Déposition DSNE Les Raubaudières.

Enquête publique : Demande d'autorisation environnementale présentée par la société Volkswind France SAS relative à un projet d'exploitation d'un parc éolien comportant huit éoliennes

Localisation des parcs dans l'aire d'étude du projet – étude d'impact page 396

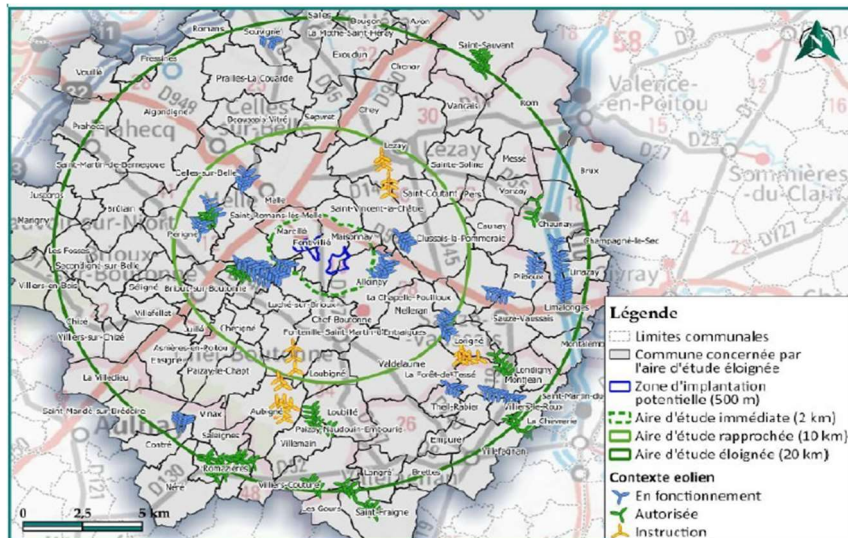
CONTEXTE : Le projet se situe sur le territoire de la communauté de communes de Mellois en Poitou, dans le sud des Deux-Sèvres. Ce secteur est déjà très largement pourvu en parcs éoliens dans un rayon de 20 km; on peut y compter **105 éoliennes** en fonctionnement (18 parcs en exploitation), et à cela s'ajoutent **63 éoliennes** autorisées et **22** en phase d'instruction. **À terme, 190 mats pourraient s'y trouver dans un rayon de 20 km.** Nous estimons que ce territoire a déjà répondu aux objectifs de développement des énergies renouvelables. Des parcs photovoltaïques sont également présents sur la ComCom et de nouveaux projets sont à l'étude.
